改善箇所説明図

基準不適合発生箇所

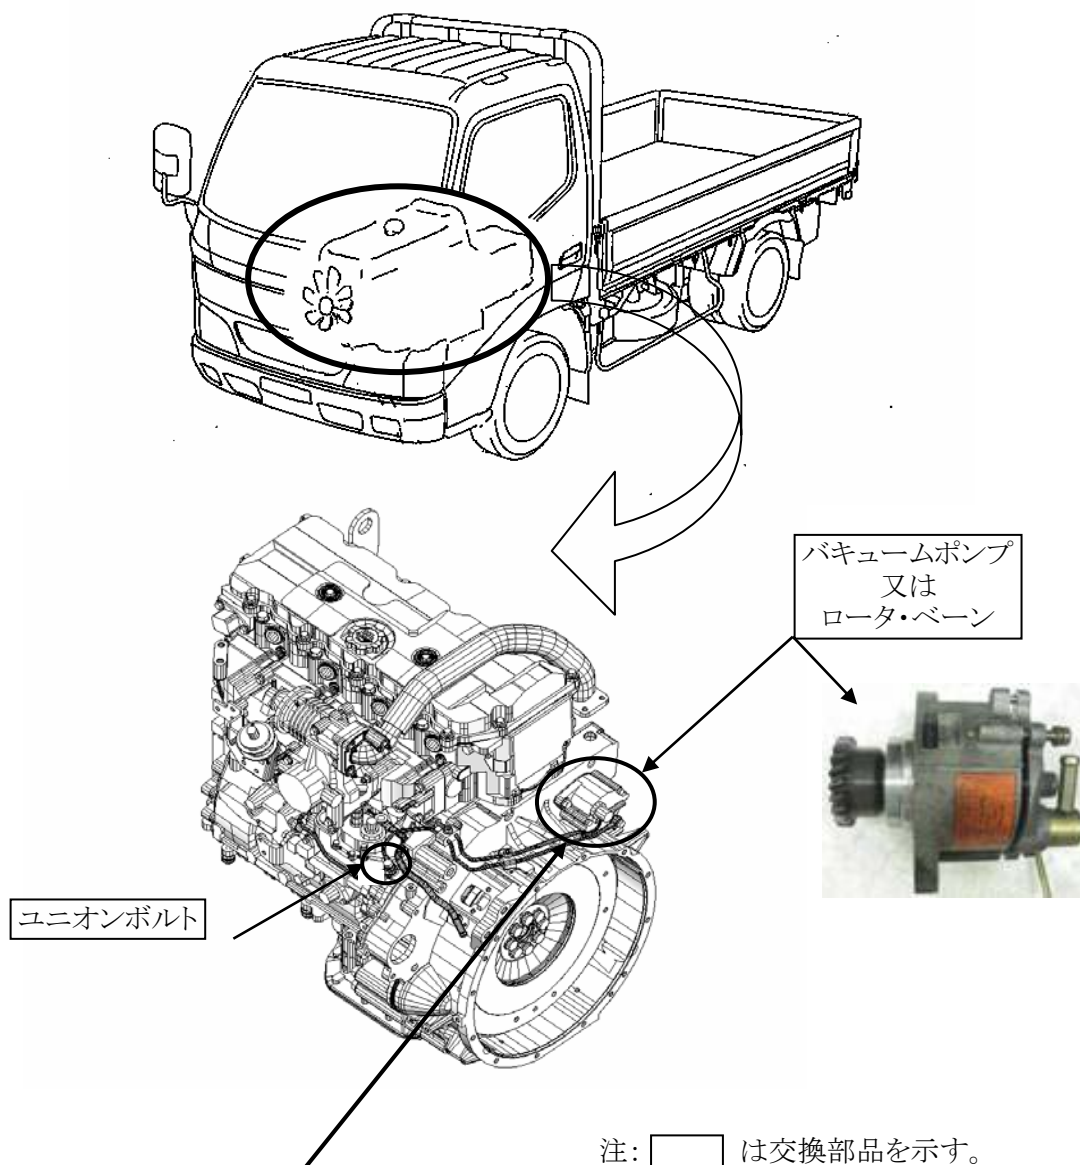
ブレーキ倍力装置に負圧を供給するバキュームポンプを潤滑するオイル油路のユニオンボルトの設定が不適切なため、バキュームポンプへの潤滑油量が不足しているものがある。そのため、そのまま使用を続けると、バキュームポンプ内部のベーンが摩耗し、ポンプが破損して負圧が発生しなくなり、最悪の場合、制動距離が長くなるおそれがある。

全車両、配管途中のユニオンボルトを対策品に交換するとともに、当該バキュームポンプ又はバキュームポンプの部品(ロータ・ベーン)を新品と交換する。

識別 : 当該バキュームポンプのボデー側面に黄色ペイントを塗布する。
